**AVIS RELATIF À LA PROTECTION
CONTRE LES EVENTUELS EFFETS NOCIFS ET NUISANCES
PROVOQUÉS PAR LES RAYONNEMENTS NON IONISANTS
GÉNÉRÉS PAR DES ANTENNES ÉMETTRICES STATIONNAIRES**

Commune : NEUFCHATEAU - Exploitant : ORANGE

Référence exploitant : 225R1_1 / 32225R1_1 / 42225R1_1 / 52225R1_1

Rapport n° 594 / 2025

Figure 1 : Vue en plan des lieux de séjour et des points de contrôle

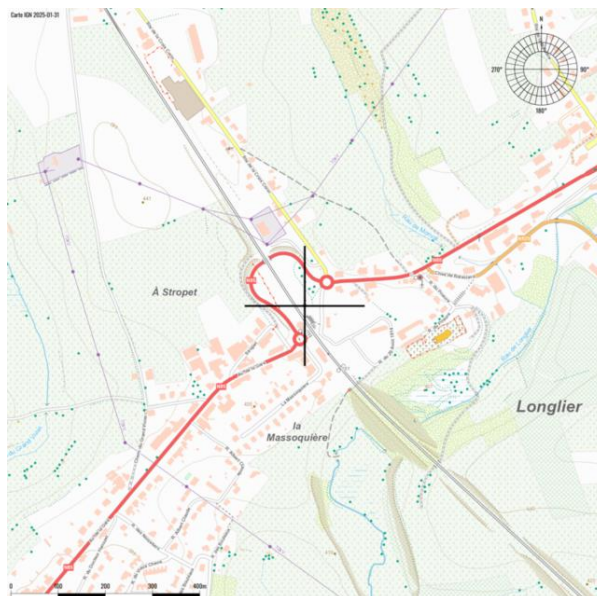
Les fréquences d'émission, la puissance rayonnée par chacune des antennes et leur gain permettent de déterminer le rayon de la zone à analyser. Tout dépassement de la limite par installation est exclu en dehors de cette zone. Le tableau 2 reprend les 35 LS² pour lesquels l'indice d'exposition est le plus élevé. Les différentes colonnes indiquent :

- le numéro du point de contrôle repris sur un des plans de la figure 1;
- le numéro du LS dans lequel se trouve le point de contrôle de la 1^{ère} colonne ;
- l'atténuation d'obstacle prise en compte pour le calcul de l'indice d'exposition dans le LS ;
- le résultat du calcul de l'indice d'exposition.

En ce qui concerne les antennes de l'installation mentionnées dans le tableau 1, la distance maximale à laquelle la limite pourrait être atteinte, à l'extérieur, est égale à 101,4 m. S'il n'y a pas de LS à une distance inférieure, les antennes respectent forcément la limite d'immission.

Dans le cas des LS situés à l'intérieur des bâtiments, une atténuation d'obstacle est prise en compte et il en résulte que la distance maximale à laquelle la limite pourrait être atteinte se réduit à 72,2 m.

Les résultats de l'évaluation décrite au paragraphe 4 indiquent que les antennes émettrices stationnaires de l'installation faisant l'objet du présent avis ne produisent pas, dans un lieu de séjour, un rayonnement électromagnétique maximum supérieur aux limites fixées à l'article 4 du décret.

En conclusion, les antennes émettrices stationnaires faisant partie de l'installation référencée dans le paragraphe 2 et dont les caractéristiques techniques sont résumées dans le tableau 1 **respectent les limites d'immission** fixées à l'article 4 du décret du 8 décembre 2022 (M.B. du 16.12.2022) modifiant le décret du 3 avril 2009 relatif à la protection contre les éventuels effets nocifs et nuisances provoqués par les rayonnements non ionisants générés par des antennes émettrices stationnaires.
